Reykjavík, 4. september 2025
USK25070296 / SM

Sigtún 28-40 – Fyrirspurn til skipulagsfulltrúa

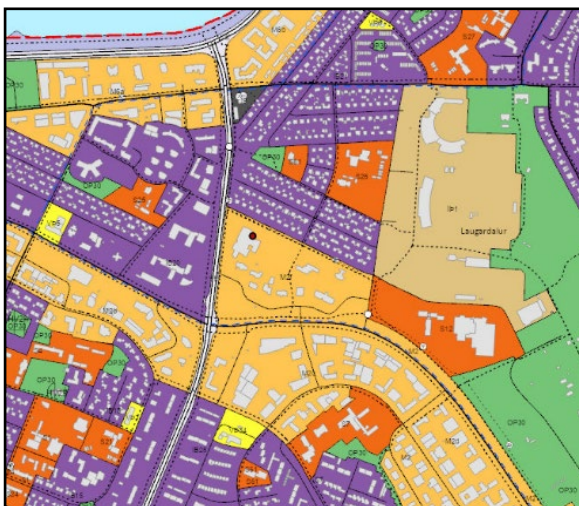
Fyrirliggjandi fyrirspurnartillaga gerir ráð fyrir auknum fjölda bílastæða við Sigtún ásamt því að legu bílastæða verður breytt, frá því að vera samhliða götu, sbr. gildandi deiliskipulag hér fyrir ofan, í það að vera þvert á götu svo bakka þurfi úr stæðum, sbr. mynd hér fyrir neðan.

Skv. áliti skrifstofu samgöngustjóra og borgarhönnunar teljast næg bílastæði vera til staðar. Ennfremur er litið svo á að bílastæði þvert á götu, sem bakka þarf úr út í götu, hafi mun meiri hættu í för með sér fyrir aðra vegfarendur en bílastæði sem eru samsíða götu. Því er ekki hægt að verða við ósk um fjölgun bílastæða.
